# **PROJET DE PARC PHOTOVOLTAÏQUE SUR LES COMMUNES DE PARSAC-RIMONDEIX ET DE GOUZON « BOIS DE PARSAC » (23)**

## **ETUDE D'IMPACT SUR L'ENVIRONNEMENT**

### **Réponses aux remarques de la MRAE Nouvelle-Aquitaine du 31/07/2020**

**Décembre 2020**

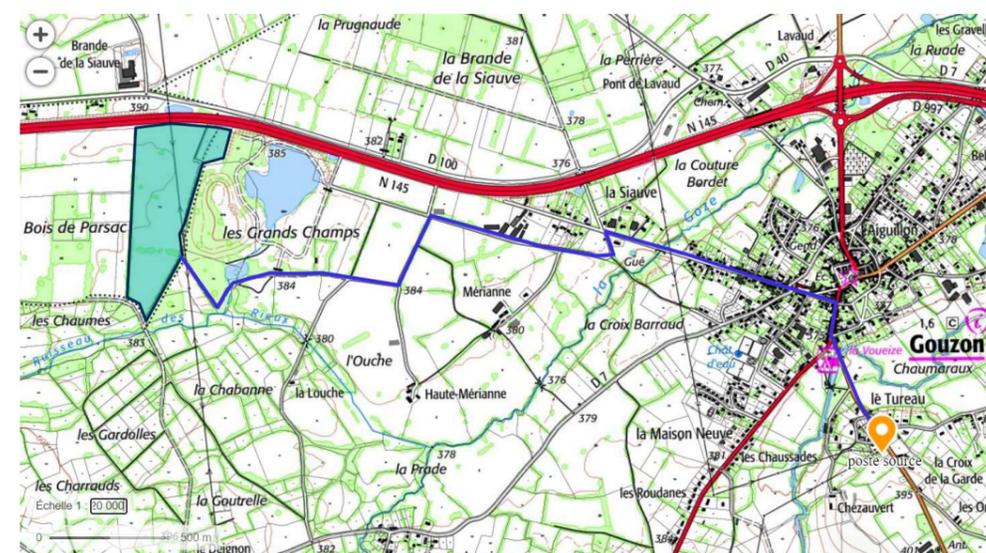
Cependant, la MRAe recommande de préciser les éléments concernant le raccordement au poste source, qui fait intégralement partie du projet. En conséquence ses impacts potentiels doivent être analysés.

Le raccordement de la centrale photovoltaïque se fera sur le poste source de Gouzon soit directement selon les capacités du poste au moment de l'autorisation de construire, soit vraisemblablement via un transfert de capacité de poste source depuis les postes sources de Montluçon ou d'Aubusson qui disposent de plusieurs MW disponibles dédiés au raccordement des projets d'énergie renouvelable.

Des discussions préalables ont déjà été engagées avec Enedis et RTE pour travailler sur le projet de convention de raccordement afin que celle-ci puisse être signée dès que possible après l'obtention du permis de construire.

Le raccordement électrique vers le poste source de Gouzon aura une longueur de près de 3000 m et suivra les voies communales et départementales tel que précisé sur la carte ci-après. La tranchée de raccordement sera creusée en bordure de route sur l'accotement sans impacter les parcelles privées voisines. Le passage de la rivière Voueize en sortie sud du bourg de Gouzon se fera quant à lui en fonçage dirigé (sous la rivière) sans interférer à aucun moment sur les écoulements d'eau. Ces modalités retenues pour le raccordement seront ainsi sans incidence significative sur le milieu naturel. Durant la phase chantier, une circulation alternée devra être mise en place quelques jours lors des travaux dans le bourg de Gouzon. Les travaux respecteront les limites imposées par la réglementation sonore en cours (puissance sonore, créneau horaire d'intervention, ...).
